## LAVORI DI APPROFONDIMENTO DEL CANALE DI ACCESSO E DEL BACINO DI EVOLUZIONE DEL PORTO DI MONFALCONE. QUOTA PROGETTO: -12.5 M S.L.M.M.

Barriera impermeabile perimetrale:  
relazione di confronto tra la tecnologia prevista dal progetto esecutivo  
e la tecnologia migliorativa proposta dall'ATI aggiudicataria

**INTEGRAZIONE DELLA RELAZIONE TECNICA PER L'OTTEMPERANZA  
DELLE PRESCRIZIONI A.8 E A.9 E RICHIESTA DI MODIFICA DELLA  
TECNOLOGIA PER LA REALIZZAZIONE DELLA BARRIERA IMPERMEABILE**

Fig. 2.1 – Tracciato del diaframma previsto nel progetto esecutivo (in rosso)

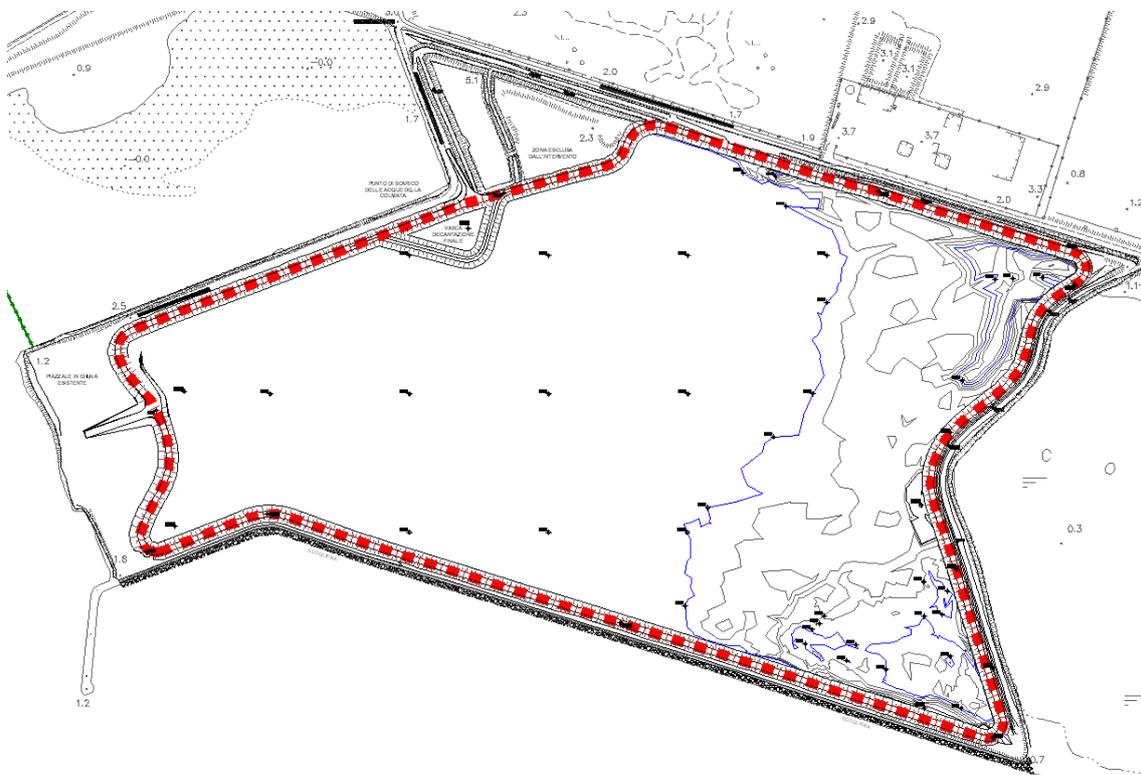
Non verranno apportate modifiche al tracciato plano-altimetrico rispetto a quanto approvato e rappresentato in sede di progettazione esecutiva (Fig. 2.1 e Fig. 2.2). In particolare, sarà in ogni caso garantito l'immorsamento di almeno 2 m della barriera perimetrale impermeabile nell'orizzonte argilloso impermeabile, esattamente come prescritto e previsto dal progetto esecutivo appaltato.

Fig. 2.2 – Sezione tipologica argine cassa di colmata (sezione corrente)

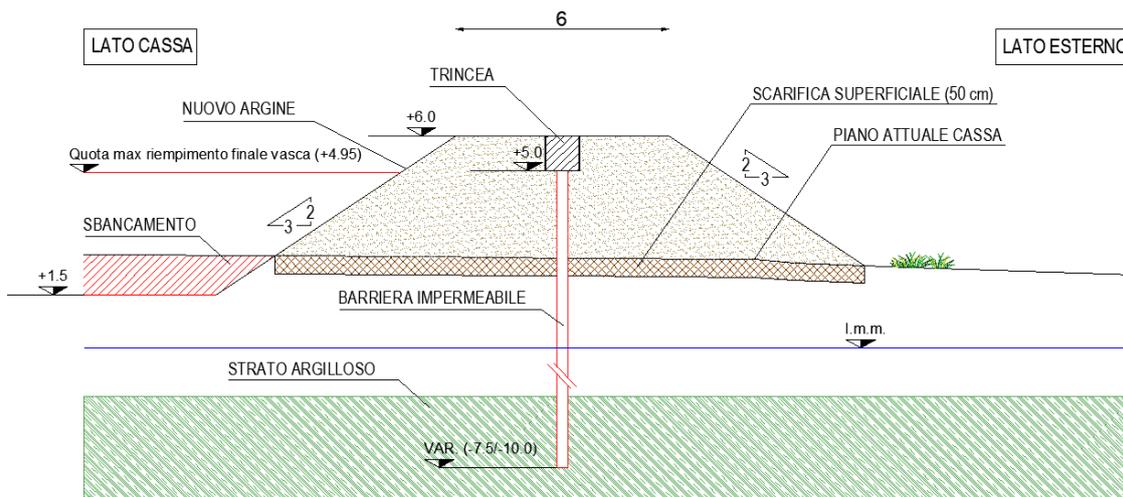
Si propone la sostituzione della barriera impermeabile perimetrale di progetto, prevista con tecnologia del jet grouting “lamellare” dello spessore finito reso di 30 cm, con analogo conterminazione realizzata con un **diaframma plastico**, realizzato con benna mordente e asportazione del terreno, dello spessore di 40 cm.

Il diaframma sarà realizzato a partire dalla quota arginale (Fig. 2.2), garantendo la saturazione della trincea sommitale in fase di realizzazione. Questa procedura garantirà che la pressione della miscela all'interno dello scavo resti superiore a quella esterna, sostenendo le pareti dello scavo.

L'innalzamento della quota di sommità della trincea ad una quota prossima al coronamento arginale (+5.5 m) e l'impiego di una miscela di densità opportuna garantirà la stabilità dello scavo anche in presenza di eventuali falde debolmente in pressione, quali quelle potenzialmente presenti nell'area di intervento, entro la profondità di scavo. La presenza di terreno potenzialmente rimaneggiato nel corpo arginale attuale sarà gestita attraverso una adeguata preparazione della superficie di ricarica del corpo arginale stesso e attraverso la compattazione del riporto, peraltro prevista dal progetto esecutivo. La quota di riempimento della trincea di scavo e le caratteristiche della miscela forniscono adeguate garanzie circa il sostegno delle pareti dello scavo.

*Fig. 2.3 – Benna mordente e modalità di impiego*

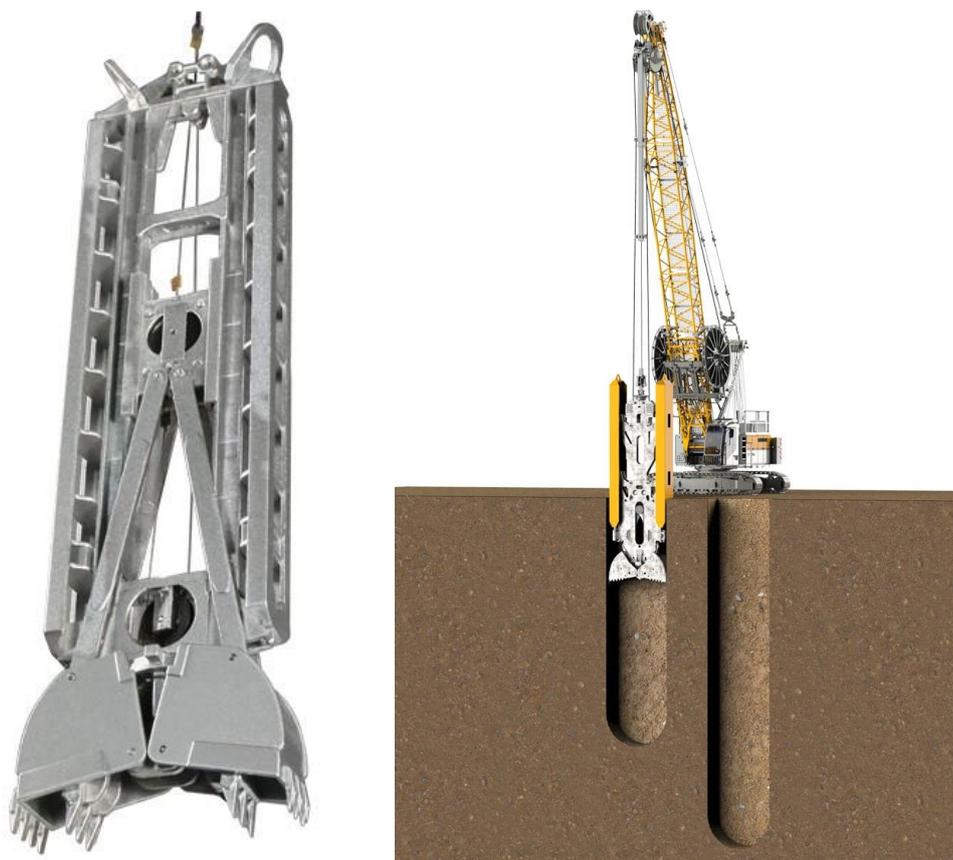
La tecnologia che si intende impiegare per la realizzazione della barriera idraulica è quella del diaframma plastico, nel caso specifico realizzato con benna mordente e asportazione di terreno (Fig. 2.3 e Fig. 2.4). **La tecnologia prevede lo scavo dei pannelli del diaframma utilizzando un fango di perforazione autoindurente, che assolve alla duplice funzione di sostegno delle pareti dello scavo in fase di costruzione e di barriera impermeabile, una volta che la miscela (lasciata nella trincea di scavo) fa presa grazie agli additivi in essa contenuti. Nelle più comuni applicazioni la miscela è costituita da acqua, cemento e bentonite; nella presente applicazione cemento e bentonite sono sostituiti da un prodotto commerciale preconfezionato (Solidur 274®), che garantisce prestazioni superiori in termini di impermeabilità e resistenza meccanica, mantenendo il necessario requisito della plasticità, che garantisce l'assenza di fessurazioni in esercizio.**

**Fig. 2.5 – Schematizzazione modalità esecutive dei pannelli del diaframma plastico con spessore minimo di 40 cm: pianta e sezione longitudinale dello scavo con pannelli primari (A/C) e secondari (B)**

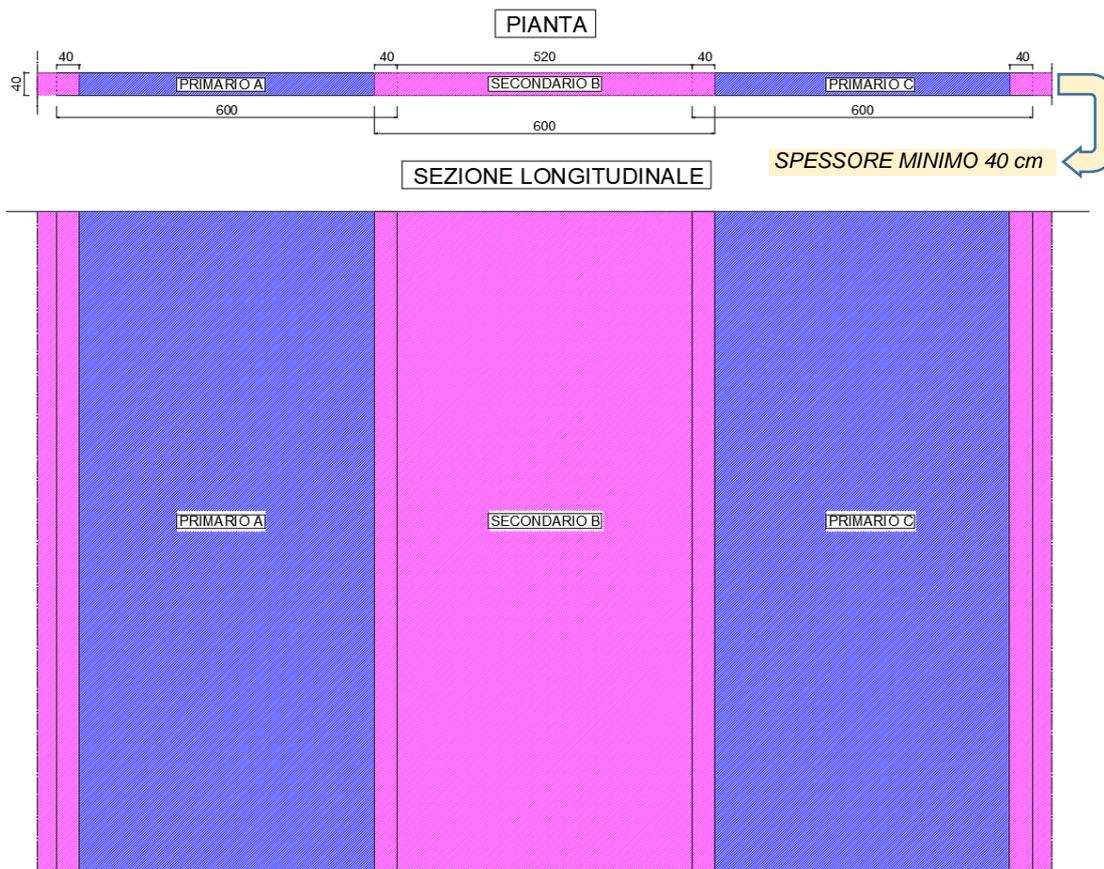
2. Lo scavo avviene per pannelli primari e secondari: in Fig. 2.5 è rappresentata la pianta e la sezione longitudinale del diaframma, nelle quali sono visibili i pannelli primari (A e C), che vengono scavati per primi, ed un pannello secondario (B), che viene scavato dopo il completamento dei pannelli primari e prima dell'indurimento completo della miscela. La sezione orizzontale della benna ha nel caso specifico una larghezza di 0.4 m (larghezza minima resa del diaframma). Lo scavo del pannello secondario permette di realizzare il giunto con i pannelli primari. La consistenza della miscela permette, in fase di scavo, il controllo continuo della continuità e della profondità raggiunta dal diaframma (normalmente eseguito mediante scandagli); si tratta di una modalità estremamente semplice e diretta, che permette una verifica più efficace rispetto ad altre tecnologie, con le quali si può procedere unicamente mediante carotaggi puntuali o metodi indiretti. La modalità di scavo permette altresì la verifica visiva continua delle caratteristiche litologiche dello strato di immersione della base del diaframma.
